DODATEK Č. 2 KE SMLOUVĚ O DÍLO

„Rekonstrukce silnice III/3602 Letohrad, II. etapa“

Vyjádření TDS k ZBV č. 01 (SO 101)

Číslo protokolu: **20 056 / 26**

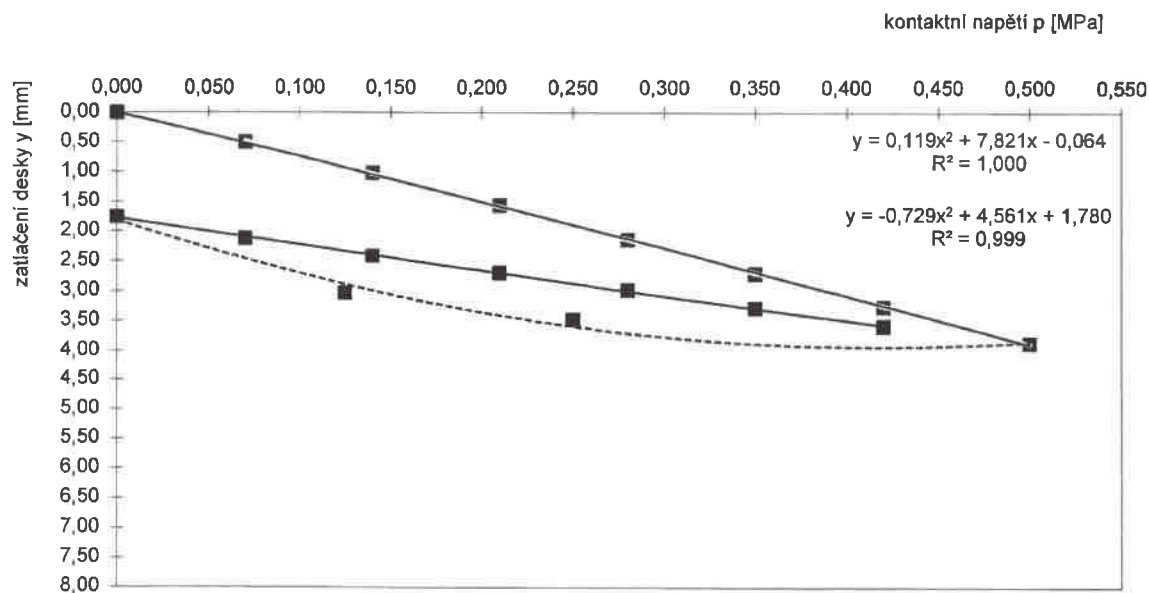
Navržené řešení bylo ověřeno dne 21.10.2020 na zkušebním poli v km 1,620. V úrovni sanované zemní pláně byla provedena statická zatěžovací zkouška dle přílohy A normy ČSN 72 1006. Byl naměřen modul přetvárnosti $E_{def,2} = 52,9$ MPa s poměrem $E_{def,2} / E_{def,1} = 1,85$ (podrobné výsledky zkoušek jsou uvedeny v Protokolu o zkoušce č. 20 056 / 26). Výsledná hodnota splňuje s jistou rezervou požadavky projektové dokumentace, kde je pro tuto úroveň předepsána hodnota $E_{def,2} = \text{min. } 45$ MPa. Musíme však upozornit, že zkušební pole bylo vybudováno a zhutněno bez výrazné prodlevy po odtěžení konstrukce vozovky a podloží za relativně příznivých klimatických podmínek (pro dané roční období). V průběhu výstavby však nemusí být podmínky vždy ideální. Proto nedoporučujeme provádět sanaci zemin v podloží v mocnosti menší než 500 mm.

Za základě posouzení odkrytých zemin bylo zjištěno, že **v podloží vozovky se nacházejí zeminy s nízkými deformačními charakteristikami, které nesplňují požadavky technických předpisů pro tuto úroveň.** Vzhledem k situování komunikace v intravilánu města Letohrad **doporučujeme tyto zeminy vyměnit v mocnosti min. 500 mm za směs drceného kameniva frakce 0/125 mm.**

- **V objektech SO 102 a SO 103 došlo k navýšení tloušťky sanace z 0,4 m na 0,5 m.**
 - Je to v pořádku, rozhodnutí bylo provedeno po provedení zkoušek na pláni a po provedení zkušebních úseků sanace s vyhodnocením ve formě zkoušek. Navýšení tloušťky sanace zajistí dosažení požadovaného modulu přetvárnosti pláň $E_{def,2} = \min. 45 \text{ MPa}$ v ideálních podmínkách s drobnou rezervou, jejíž vyčerpání se předpokládá při zhoršení podmínek očekávatelném v daném období výstavby. Podkladem pro rozhodnutí bylo „Posouzení zemin v úrovni aktivní zóny a návrh sanace” zpracované nezávislou specializovanou geotechnickou firmou.
